Al Signor Sindaco del Comune di Cefalù

Oggetto: **Inadeguatezza dell'intersezione a rotatoria tra la SS 113 (sottopasso) e via Vitaliano Brancati**

Figura 12: Campi di visibilità in incrocio a rotatoria

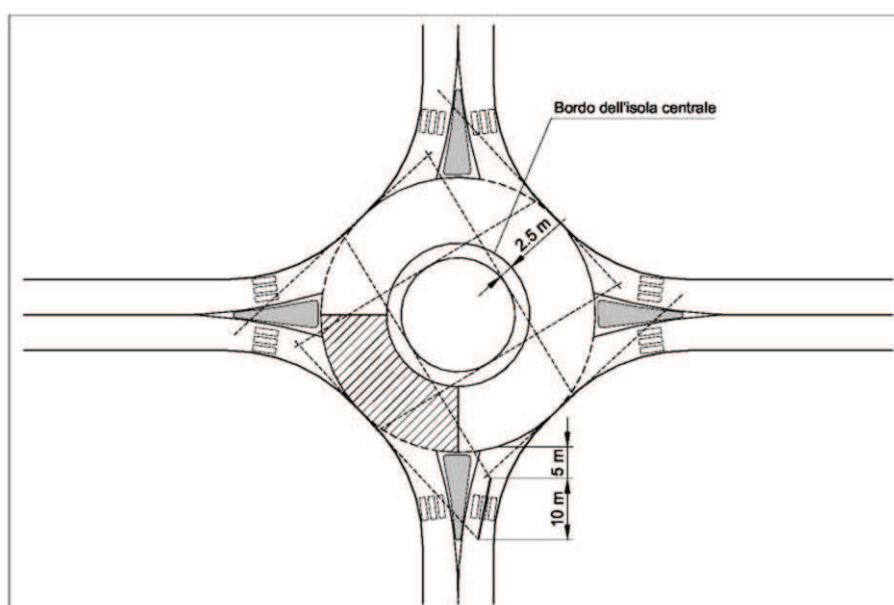
In particolare, in relazione alla normativa appena citata, si riporta uno stralcio del testo al paragrafo 4.6 sulle distanze di visibilità nelle intersezioni a raso con la relativa illustrazione:

<< (...) Negli incroci a rotatoria, i conducenti che si approssimano alla rotatoria devono vedere i veicoli che percorrono l'anello centrale al fine di cedere ad essi la precedenza o eventualmente arrestarsi; sarà sufficiente una visione completamente libera sulla sinistra per un quarto dello sviluppo dell'intero anello, secondo la costruzione geometrica riportata in figura 12, posizionando l'osservatore a 15 metri dalla linea che delimita il bordo esterno dell'anello giratorio. (...) >>

Appare del tutto evidente che la visibilità dei veicoli che si apprestano a valicare l'intersezione è inadeguata: i veicoli che percorrono la SS 113 (sottopasso) in direzione Cefalù, hanno la visibilità ostruita (sulla sinistra) dei veicoli che transitano dalla via Vitaliano Brancati (e viceversa) come evidenziato nelle figure 1-2.
